RESOLUCION No.

POR MEDIO DE LA CUAL SE APRUEBA UN PLAN DE GESTION DEL RIESGO Y MANEJO DE VERTIMIENTOS Y SE TOMAN OTRAS DETERMINACIONES

Que mediante Resolución N° **112-4273** del 14 de noviembre de 2019, se otorgó por un término de diez(10) años **PERMISO DE VERTIMIENTOS**, a la sociedad **CONSTRUCTORA LUIS H LONDOÑO S.A.S.**, con NIT 901.169.486-4, representada legalmente por el señor **LUIS HERNAN LONDOÑO LONDOÑO**, identificado con cédula de ciudadanía número 70.554.161, para las aguas residuales domesticas generadas en el proyecto "**BOSQUES DE GALICIA**", el cual se localiza en la vereda Galicia del municipio de Rionegro, categorizado como Centro Poblado dentro del POT de este municipio, en el predio con FMI: 020-2768.

Ubicación propuesta para el STARD en el marco del permiso de vertimientos

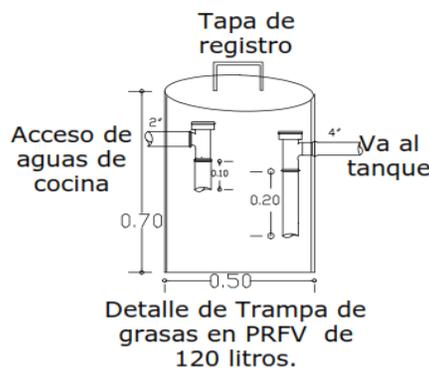
No se tiene claro la gestión actual de los vertimientos durante la etapa constructiva del proyecto.

Adicionalmente, se pudo constatar que el sistema de tratamiento proyectado y aprobado mediante la Resolución N° 112-4273-2019 del 14 de noviembre del 2019, aún no se encuentra construido. Según lo expresado por el acompañante de la visita, el proyecto se encuentra suspendido por causas que desconoce, sin embargo, en la siguiente imagen, se logra evidenciar una “Cámara” enterrada que dirige las aguas residuales de la portería a un pozo de absorción a un costado de la parcelación.

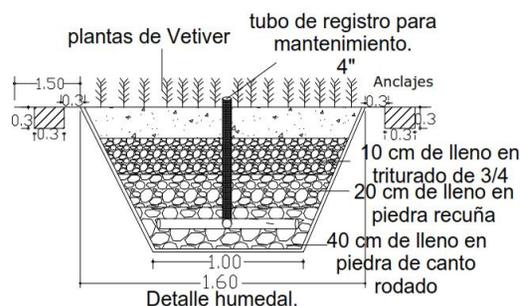
1.1 **Plano en vista en planta, Cortes y detalles de las trampas de grasas a instalar, de igual forma calcular las dimensiones de estas en las memorias y diseños.**

Respuesta: El interesado allega el respectivo plano de las trampas de grasas tipo cilindro, con las siguientes dimensiones :

El plano anterior se diseñó teniendo en cuenta la Resolución 0330 del 2017, por la cual se adopta el Reglamento Técnico para el sector de agua potable y saneamiento básico – RAS y se anexan las siguientes memorias de cálculo:

Horario máximo de cocina: 2 h
Cantidad de platos por día 15 Platos

Coefficiente de seguridad y mayoración : 0.2.

Dotación por lavado de un plato: 15 L.

Caudal promedio en cocina diario : 225 L.

Caudal de diseño : 0.03 l/s.

Se asume un Tiempo de retención hidráulica (TDH) de 20 min con el fin de garantizar la flotación de las grasas.

Volumen de la Trampa de grasas es de 45 L, sin embargo, se planteó una instalación de una trampa de grasas de 120 L en cada una de las viviendas.

Con un diámetro de 0.5m y una altura de 0.7m, reemplazando en la formula del volumen en un cilindro, se obtiene un volumen para la trampa de grasas de 137 L. Adicionalmente, se instaló una tubería de 2" en el acceso de aguas provenientes de la cocina, y una tubería de 4" a la salida de la trampa de grasas.

Considerando lo anterior, el diseño cumple con las condiciones establecidas en la resolución 0330 del 2017 que adopta el RAS.

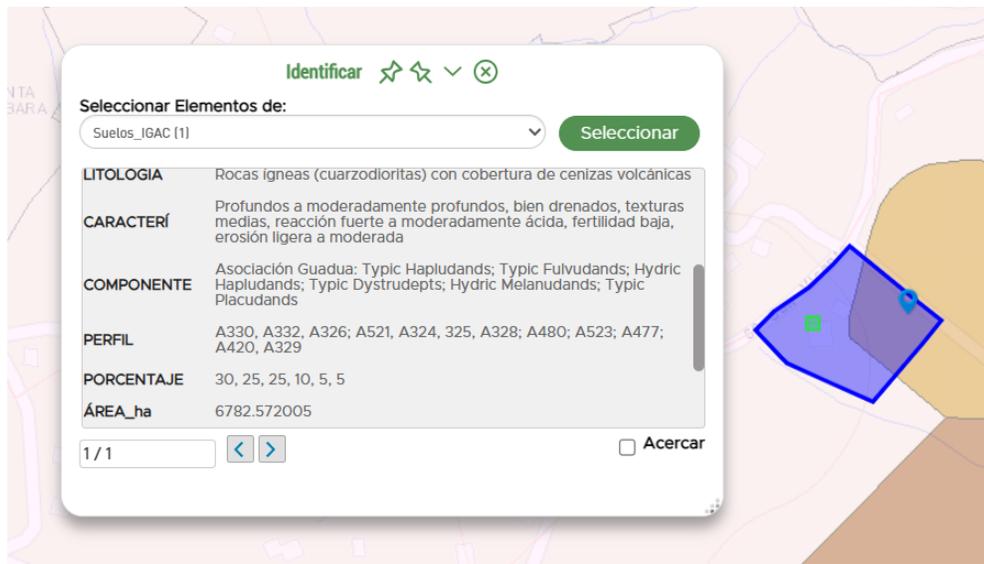
Respecto a lo cual, dichas evidencias corresponden a los sistemas de disposición del vertimiento y a la “Cámara” de entrada evidenciada en campo. No se remiten evidencias de la implementación del sistema de tratamiento aprobado mediante Resolución N° 112-4273-2019 del 14 de noviembre del 2019, correspondiente a las unidades primarias, secundarias y terciarias respectivamente.

Evidencia Fotográfica anexada por el interesado, correspondientes al sistema de disposición del vertimiento (Pozo de absorción y campo de infiltración integrado).

1. Dé claridad frente al sistema de tratamiento de aguas residuales construido, toda vez que las evidencias remitidas corresponden a los sistemas de disposición del vertimiento (Pozo de absorción y campo de infiltración integrado), cuya implementación deberá estar conforme a lo aprobado en el permiso de vertimientos.
